Cota da quadra

Descrição

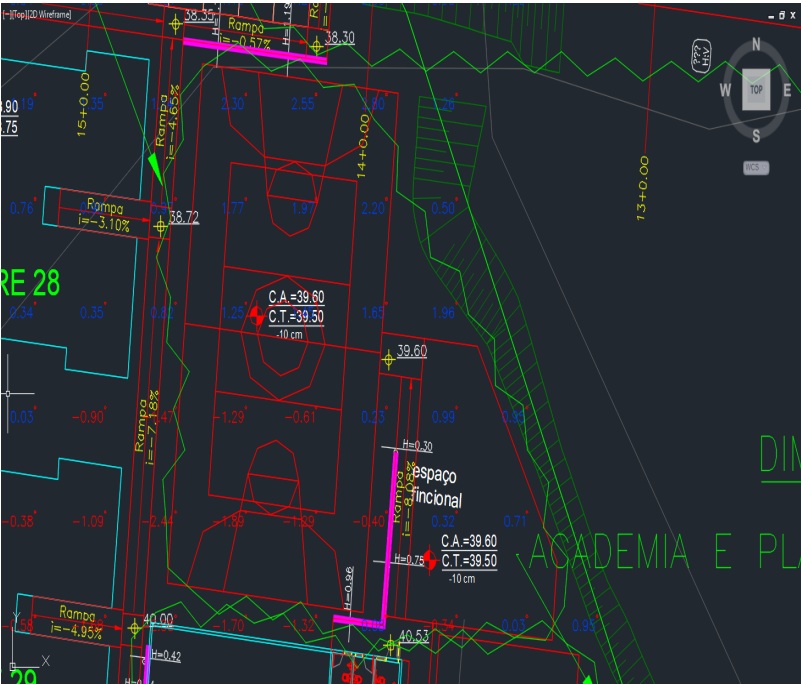
NÃO PODEMOS MANTER A COTA QUADRA E FUNCIONAL EM TORNO DE 38,75?

Ações	Descrição	Data Ação	Novo Vencimento	Responsável	Realizado por
	Ok Jesus, vamos passar a demanda para a arquitetura analisar.	2021-10-04T15:02:55+00:00		coordenacao@chaconengenharia.com	coordenacao@chaconengenharia.com
	Essa cota foi projetada pela arquitetura , para mudar essa cota seria necessario projetar as acessibilidades	2021-10-03T20:10:51+00:00		jesus.cadengenharia@gmail.com	jesus.cadengenharia@gmail.com
	sem comentários	2021-09-29T22:14:38+00:00		coordenacao@chaconengenharia.com	coordenacao@chaconengenharia.com
